<b>Szervezet:</b>	Összefogás Lakásszövetkezet
<b>Jegyzőkönyv felvételének helye:</b>	Budapest, XVI. Ker., Gizella tér 7.
<b>Bejárás időpontja:</b>	2021. augusztus 26.
<b>Tűzvédelmi bejárást végezte:</b>	Zöld Lajos (TrendSys Kft.) – Tűzvédelmi előadó

Az ellenőrzés célja a bejárás során felmerülő hiányosságok feltárása, intézkedés a nem-megfelelőségek megszüntetésére a tűzvédelmi megfelelés követelményeinek teljesülése érdekében.

1.)

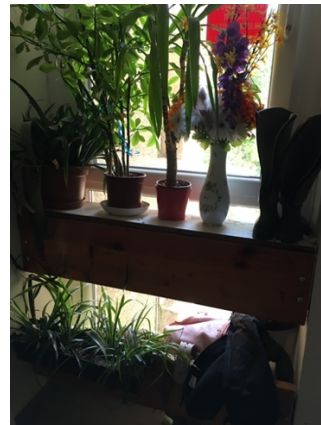
**A lámpáról hiányzott a búra, így a mechanikai sérülés elleni védelem nincs biztosítva.**

**Az MSZ EN 60598-1 szabvány 9.2 pontja** A villamos lámpát a mechanikai sérülés elleni védelem érdekében burával ellátva kell kiépíteni és üzemeltetni.

**Az MSZ EN 60598-1 szabvány 8.2.1.** A lámpatestek kialakítása olyan legyen, hogy aktív részeit ne lehessen megérinteni, ha lámpatestet a rendeltetésszerű használatnak megfelelően felszerelték és bekötötték, valamint ha a lámpatest a fényforrások vagy a gyújtók cseréje céljából nyitva van. Alapszigetelésű részeket a lámpatest külső felületén megfelelő érintés elleni védelem nélkül nem szabad használni.
